Fra: Simon Noel <simon@byggmesterhitland.no>
Sendt: onsdag 18. desember 2019 09:29
Til: Daniel Bernal
Kopi: Patrick Schuppenhauer
Emne: VS: sak 19/1157 manglar i søknad om igangsettingstillatelse GBNR 23/1 - grunnarbeid og utvendig VA -anleggsarbeid
Vedlegg: H10-midl-VA.pdf; H11-Flomveg-etter.pdf; H9-Nedslagsfelter.pdf; H1-RevC- Oversikt VA.pdf

Fra: Andre Bjørndal <andre@byggadmin.no>
Sendt: onsdag 18. desember 2019 07.58
Til: Simon Noel <simon@byggmesterhitland.no>
Emne: SV: sak 19/1157 manglar i søknad om igangsettingstillatelse GBNR 23/1 - grunnarbeid og utvendig VA -anleggsarbeid

Emne: sak 19/1157 manglar i søknad om igangsettingstillatelse GBNR 23/1 - grunnarbeid og utvendig VA -anleggsarbeid

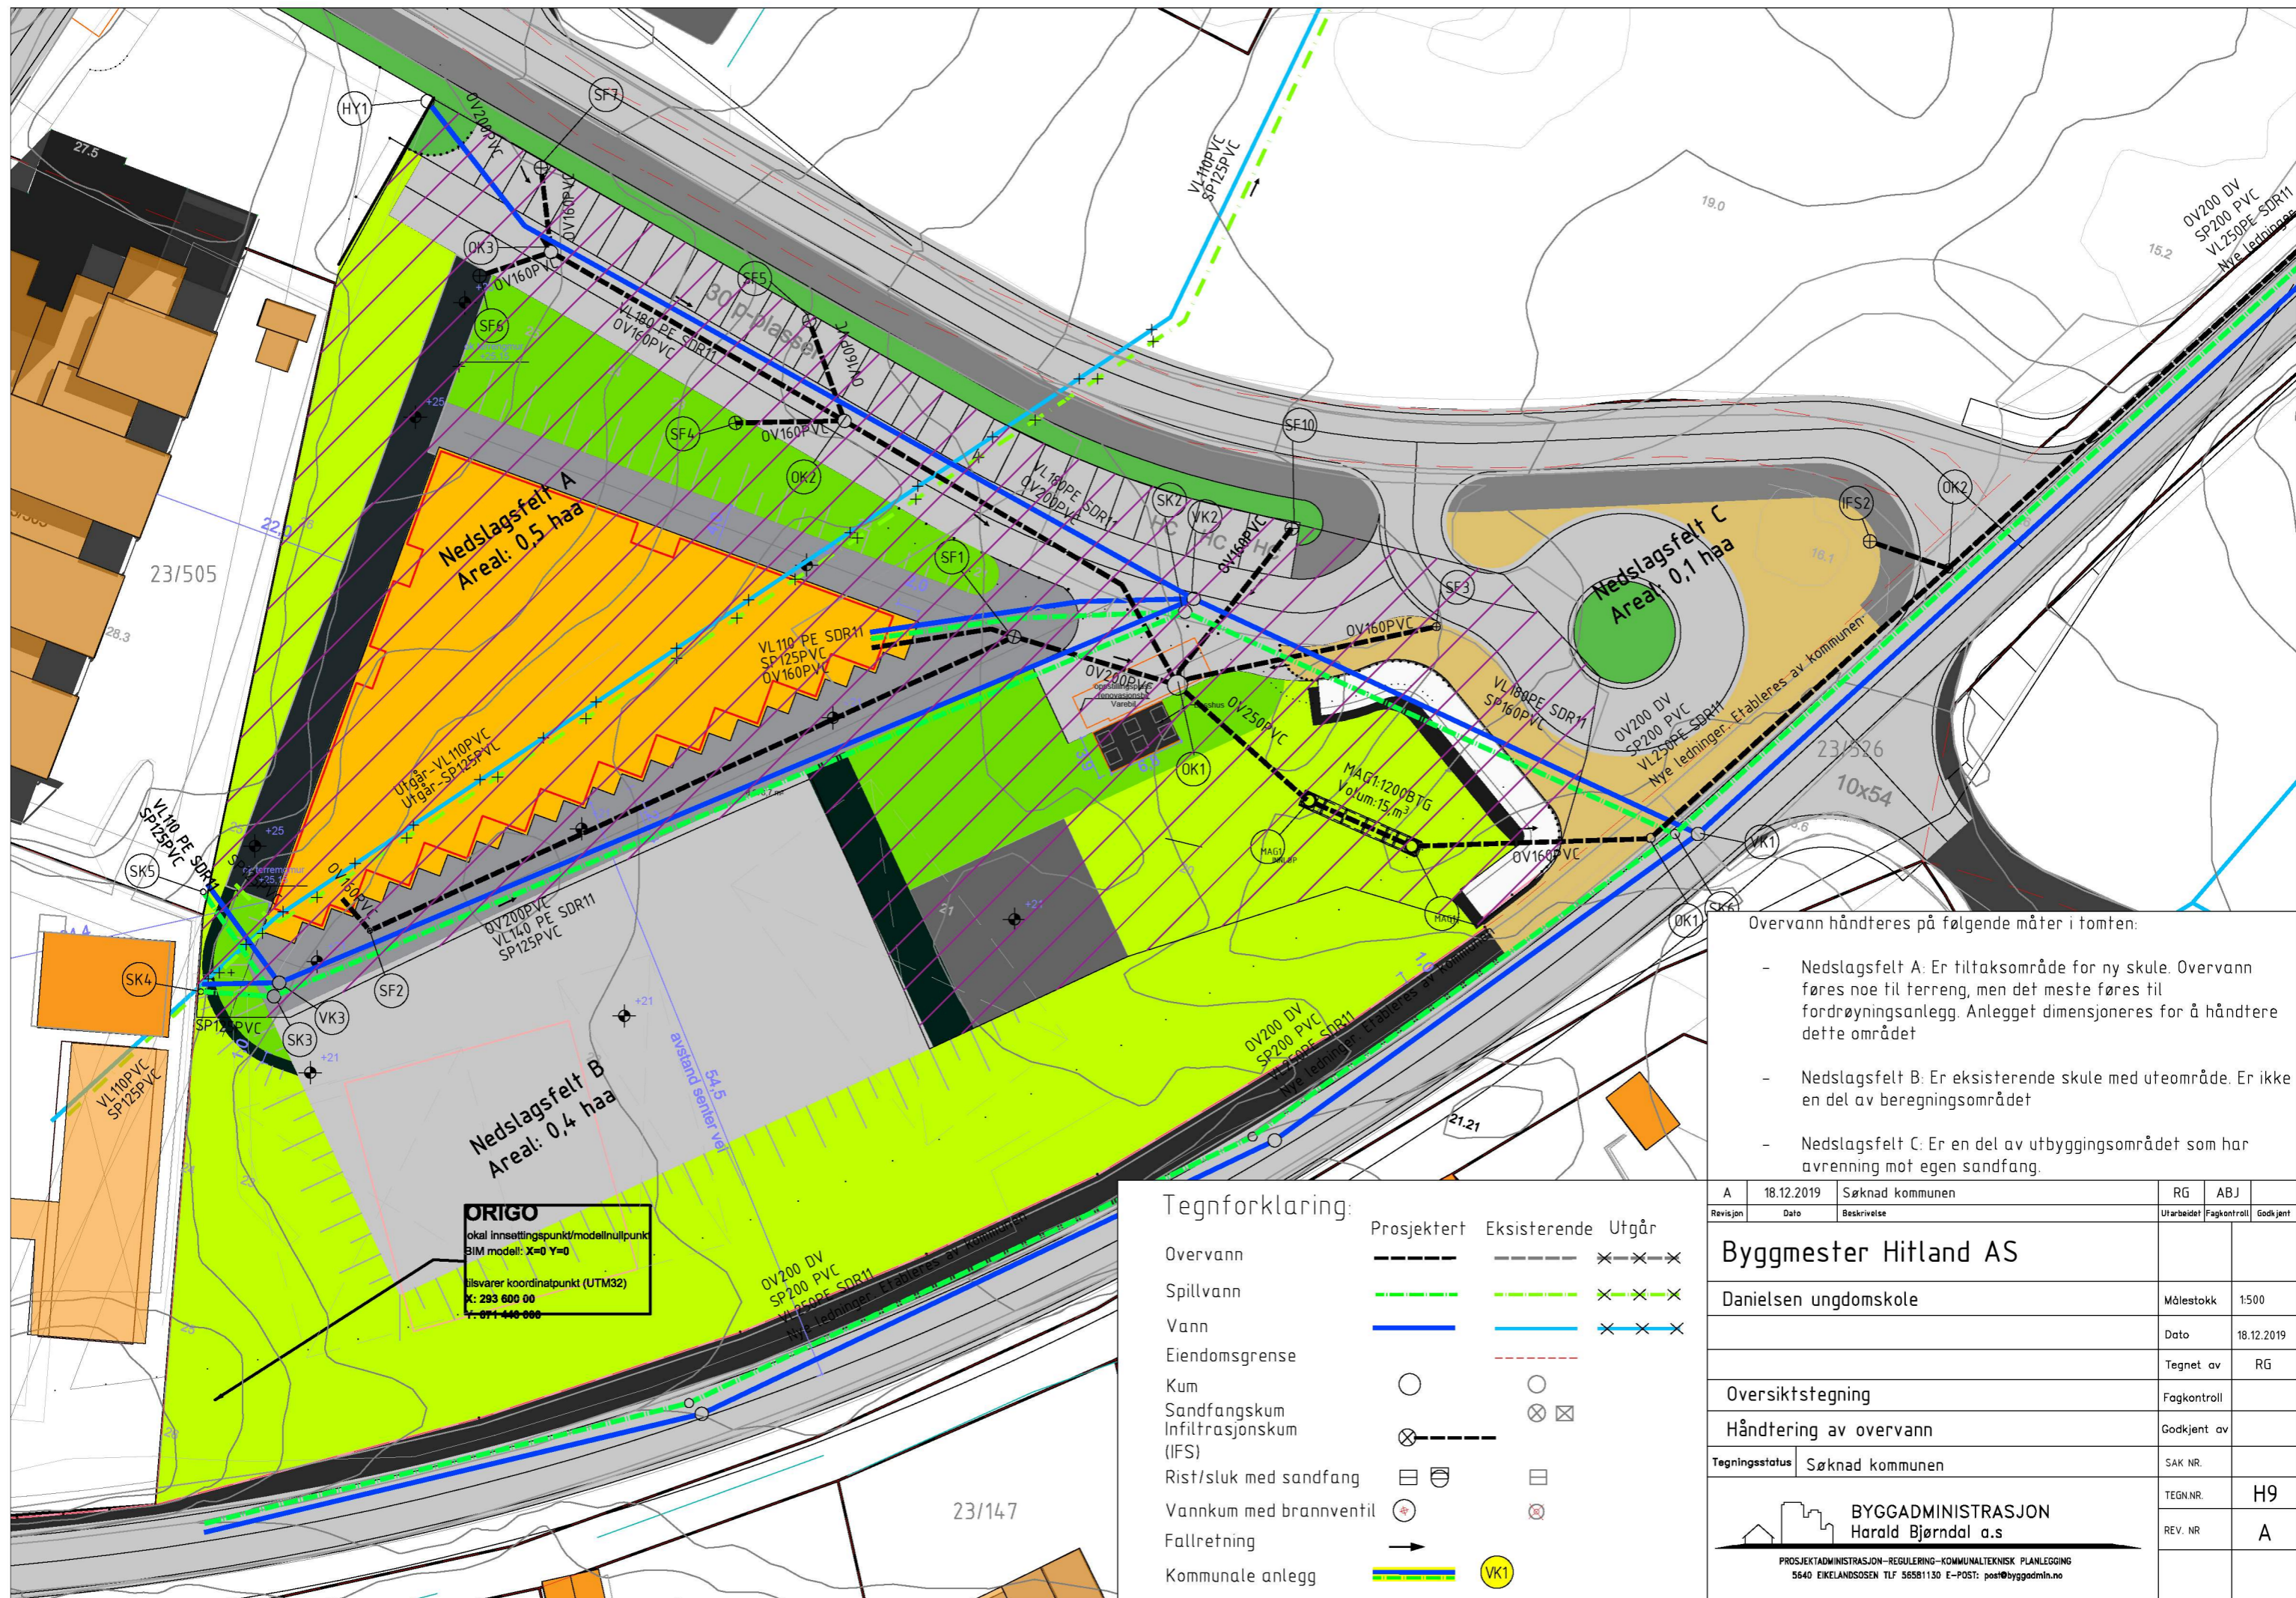
- Kunne vi fått overvannsberegningen som forespurt?

Overvassleidingar/overvassanlegg skal dimensjonerast etter nærare avtale med VA-ansvarlig i kommunen. Berekning av overvassmengder skal gjerast i samsvar med vedlegg B.6 retningslinjer for overvasshandtering

- Vedlagt ligger overvannsberegninger. Disse viser at det må på plass et magasin på 15 kubikk (14,8). Beregningene er basert på bruk av den rasjonelle metode og på Regnenvelope metoden med følgende grunnlag

- o Størrelse på nedslagsfelt som har tilrenning til magasinet: 5000 kvm eller 0,5 haa
 - o Tilrenningstid før utbygging: 10 min
 - o Tilrenningstid etter utbygging: 5 min

- o Avrenningskoeffisient før utbygging: 0,55
 - o Avrenningskoeffisient etter utbygging: 0,65
 - o Tillatt videreført vannmengde 30 l/s. Dette er et konservativt anslag. Jeg har ikke tekstdelen i VA-Rammeplanen så jeg er usikker på hva som har vært lagt til grunn tidligere

- Overvann håndteres på følgende måter i tomten:
- Nedslagsfelt A: Er tiltaksområde for ny skule. Overvann føres noe til terreng, men det meste føres til fordrøyningsanlegg. Anlegget dimensjoneres for å håndtere dette området
 - Nedslagsfelt B: Er eksisterende skule med uteområde. Er ikke en del av beregningsområdet
 - Nedslagsfelt C: Er en del av utbyggingsområdet som har avrenning mot egen sandfang.

Oversiktstegning - VA-trase

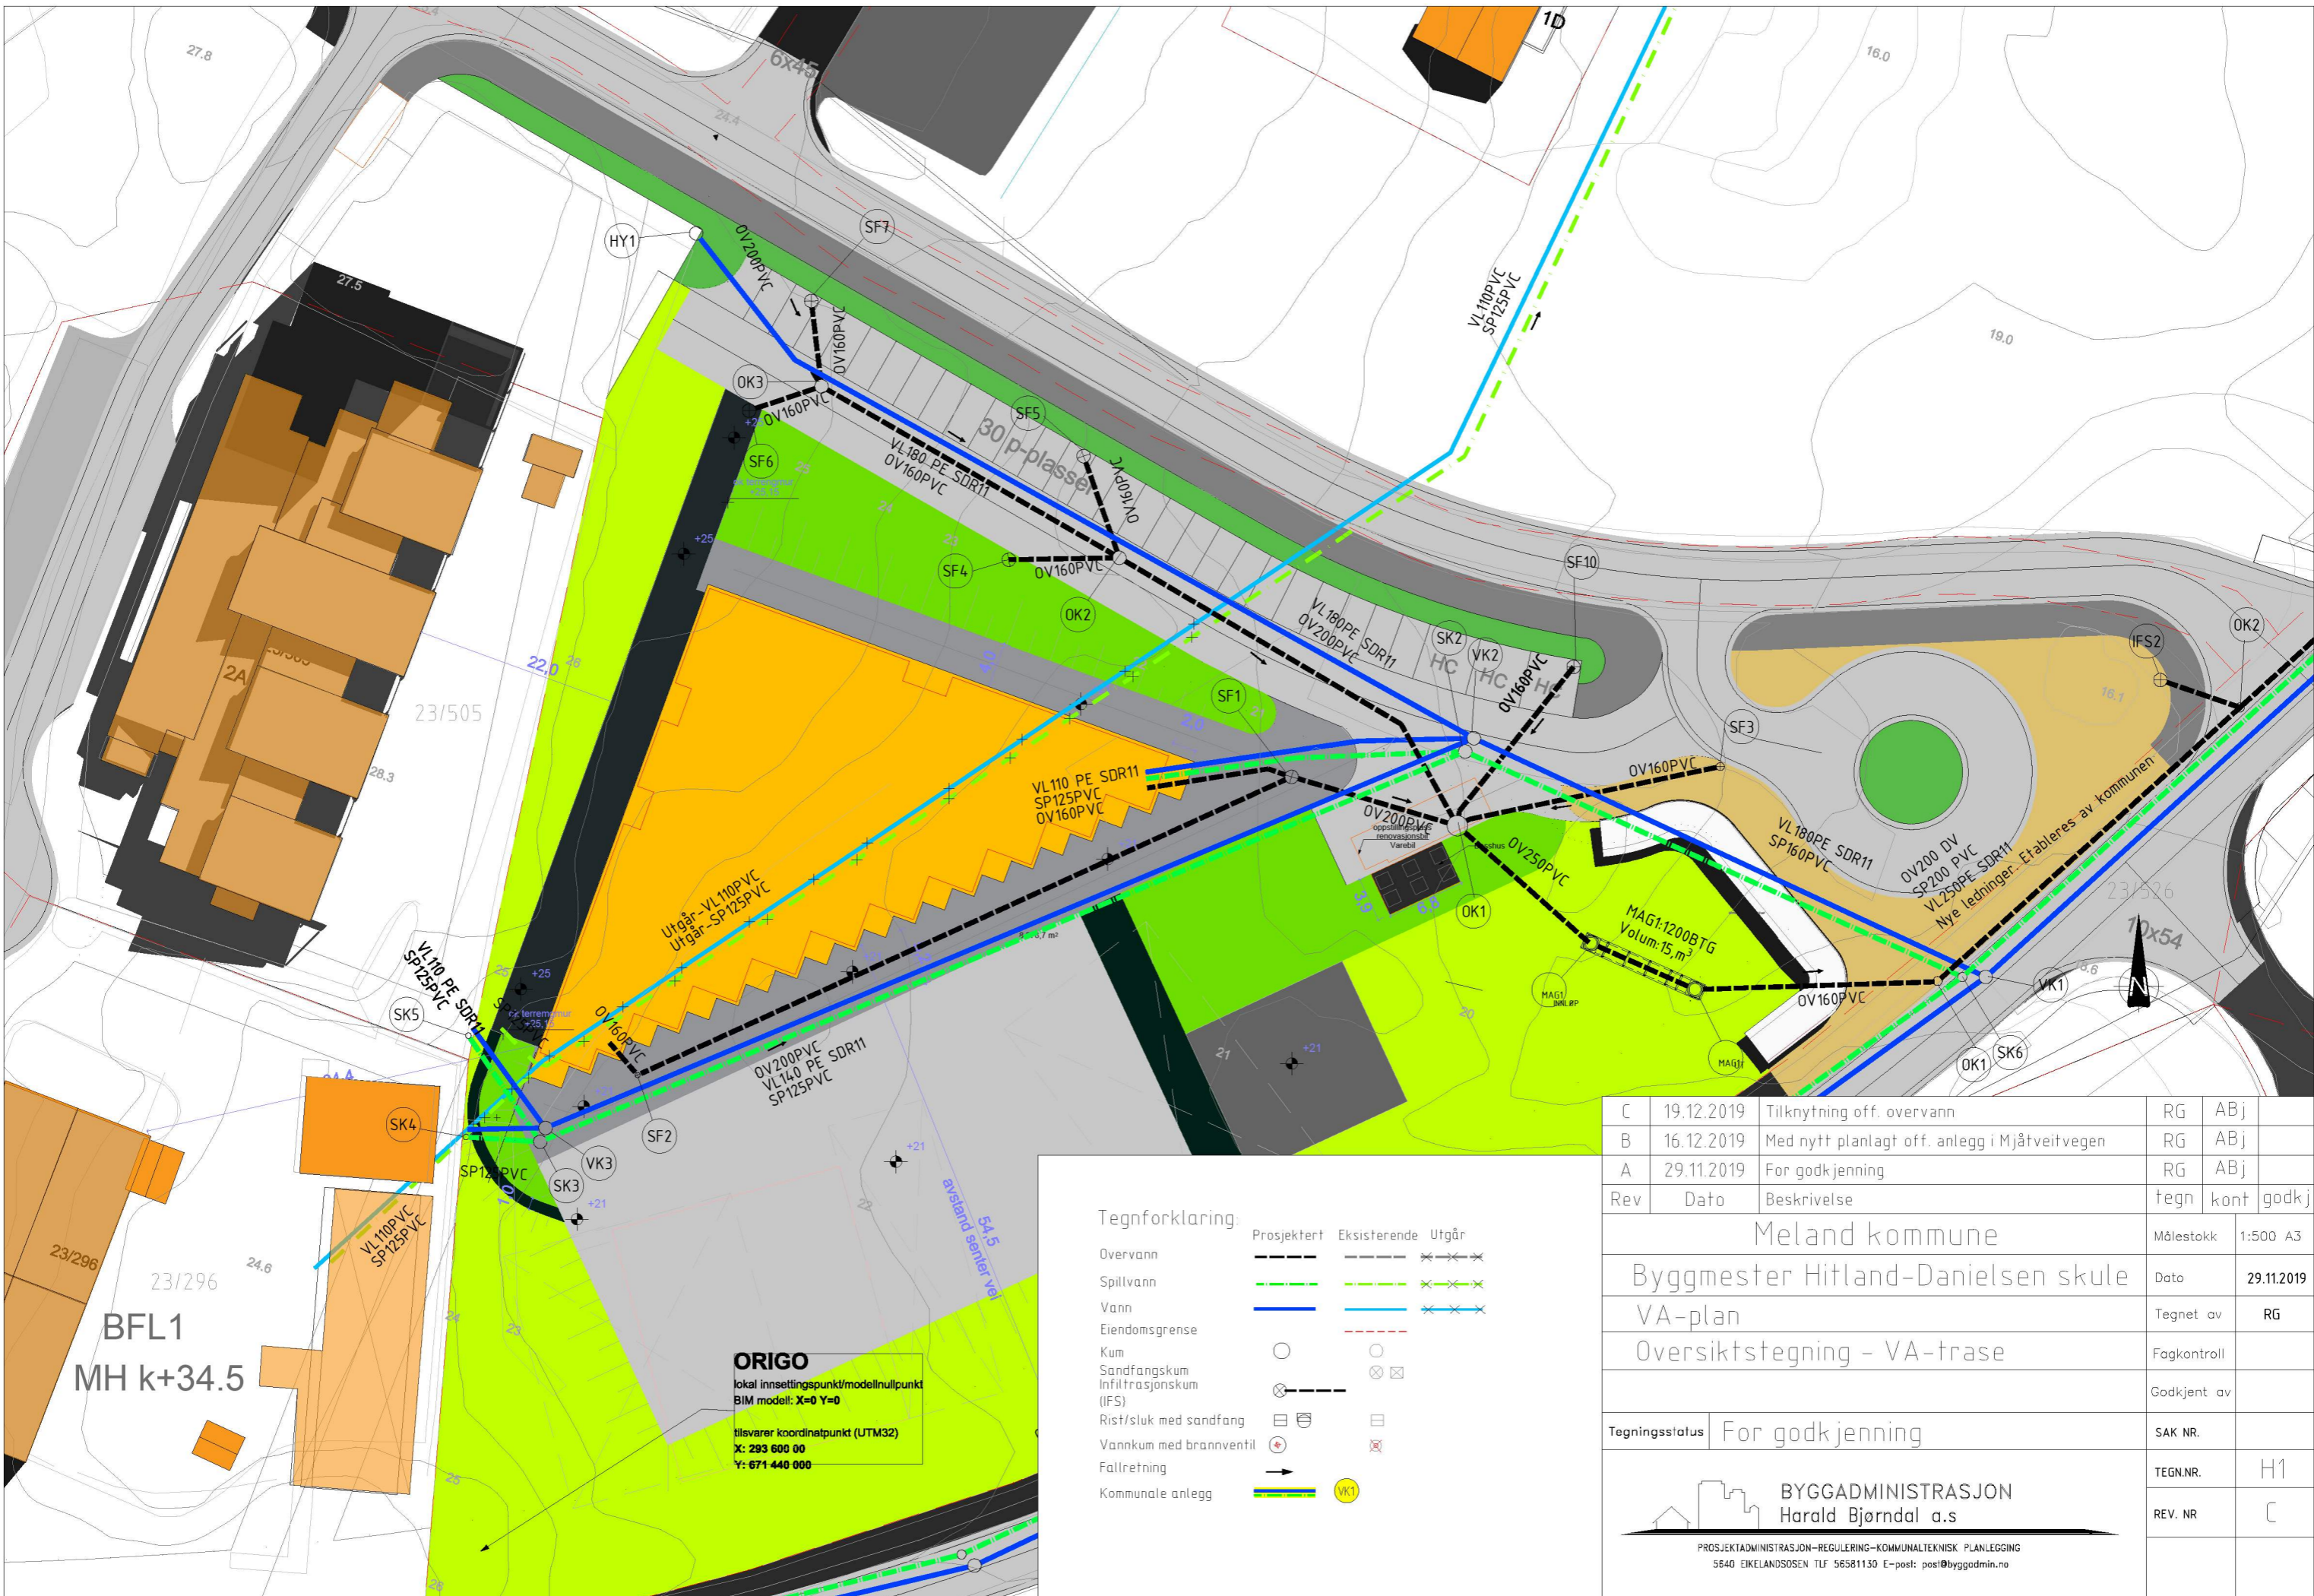
- Tolker tegningene deres slik at det blir lagt opp til infiltrasjon.

Kan dere dokumentere at infiltrasjonen dere gjør i skoletomt ikke vil forårsake skade på kommunalveg ved en flomsituasjon, og at massene er gode å drenere til?

Vedlagt er bilde frå NGU sine websider, og der er det dokumentert at området er «Lite egnet» til infiltrasjon..

Det er nok derfor VA rammeplan viser at overvann må ned til sjøen.

Overvannet må føres til andre side av vegen der vi skal legge ny OV kulvert.

- Vi har tatt bort infiltrasjonen og følger VA-rammeplanen sitt prinsipp om tilknytning til off. anlegg

Rev	Dato	Beskrivelse	tegn	kont	godkj
C	19.12.2019	Tilknytning off. overvann	RG	ABj	
B	16.12.2019	Med nytt planlagt off. anlegg i Mjåtveitvegen	RG	ABj	
A	29.11.2019	For godkjenning	RG	ABj
